**TI 189**

**VERGASER- 2 E -**

### RISSBILDUNG AM VERGASERGEHÄUSE DURCH FALSCHES ANZIEHEN DER VERGASERDECKEL-BEFESTIGUNGSSCHRAUBEN

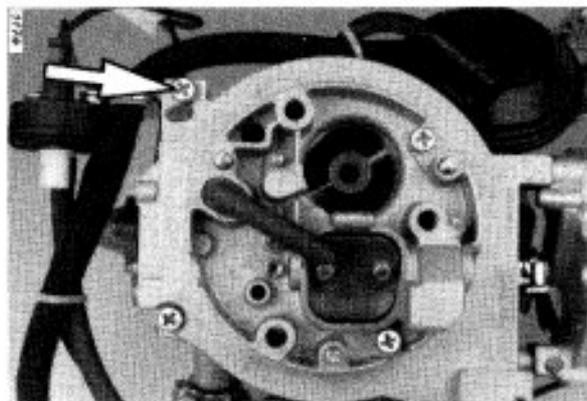
Beim Anziehen der Vergaserdeckelschrauben ist die Schraube (siehe Pfeil, Bild) zuletzt anzuziehen. Nichtbeachtung führt zu Rissbildung am Vergasergehäuse.

Nach Demontage des Vergaserdeckels, ist grundsätzlich eine neue Deckeldichtung zu verwenden.
